# 島根原子力発電所2号炉 審査会合における指摘事項の回答 (中性子照射脆化)

平成30年12月19日

中国電力株式会社

# 島根原子力発電所2号炉 審査会合における指摘事項の回答一覧表

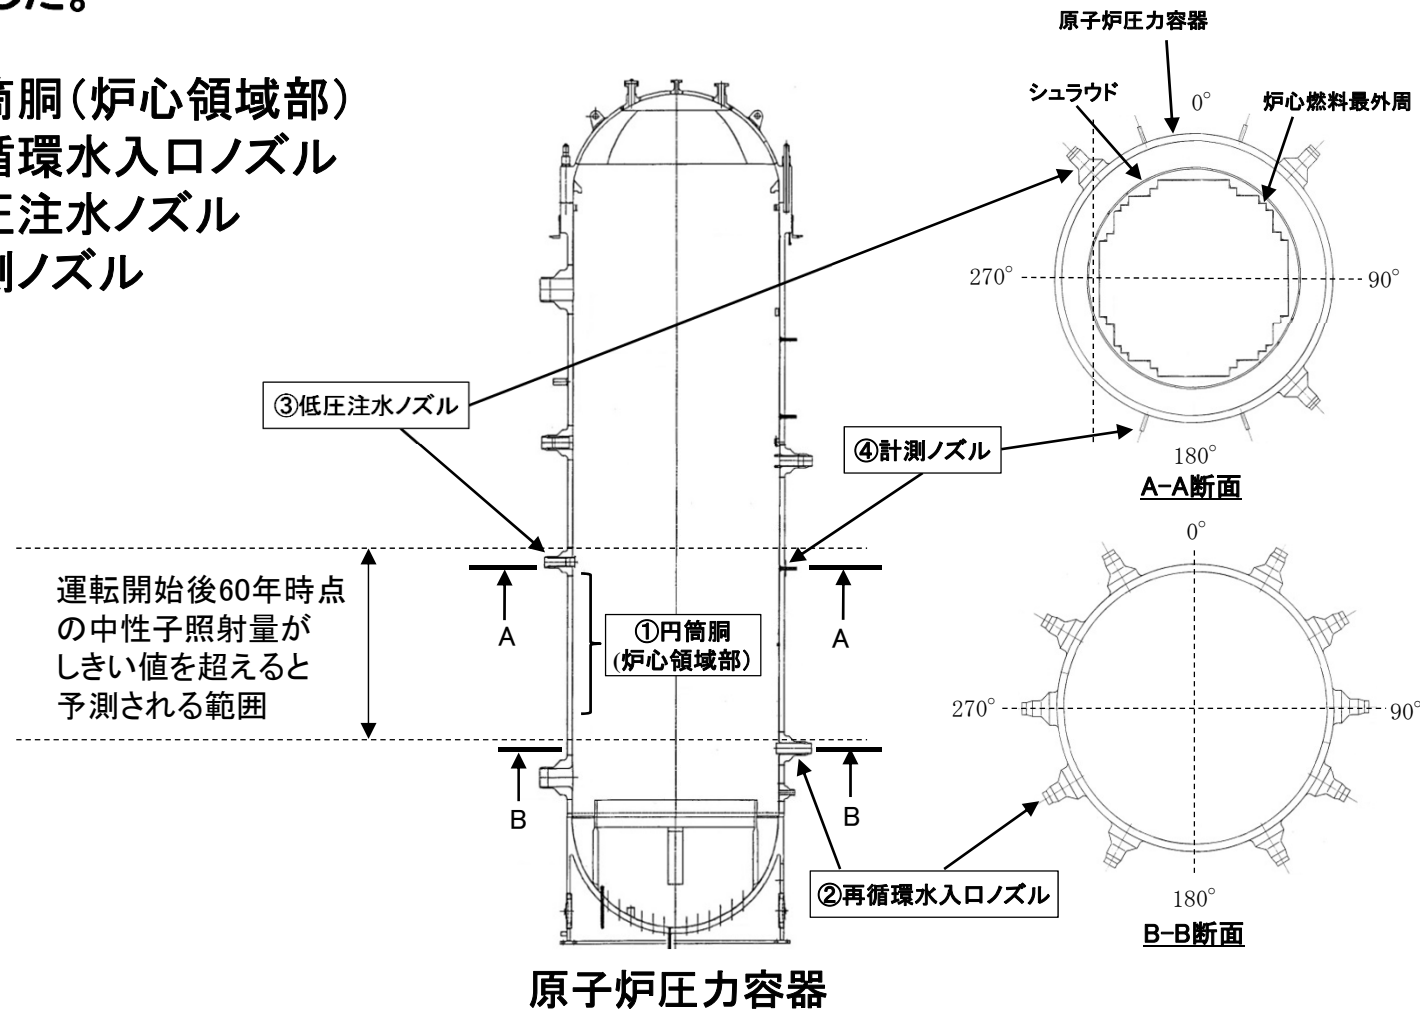
No.	指摘事項	回答
14-7 中性子照射脆化 (平成30年9月26日 第14回審査会合)	評価点について円筒胴を代表部位として選定している理由を再度説明すること。また、低圧注水ノズルの評価結果を説明すること。	P2~P7

日本電気協会「原子炉構造材の監視試験方法(JEAC4201-2007(2013年追補版含む))」(以下、「JEAC4201」という。) SA-1120「監視試験の対象」より運転開始後60年時点での中性子照射量(エネルギー $>1$  MeV)が原子炉圧力容器内表面で $1 \times 10^{21}$  n/m<sup>2</sup>(以下、「しきい値」という。)を超えると予測される範囲を評価対象とした。

中性子照射脆化の評価点については、日本原子力学会「日本原子力学会標準 原子力発電所の高経年化対策実施基準:2008」により、中性子照射量および応力の観点から、中性子照射量の最大点および構造不連続部を選定した。詳細について次頁以降に示す。
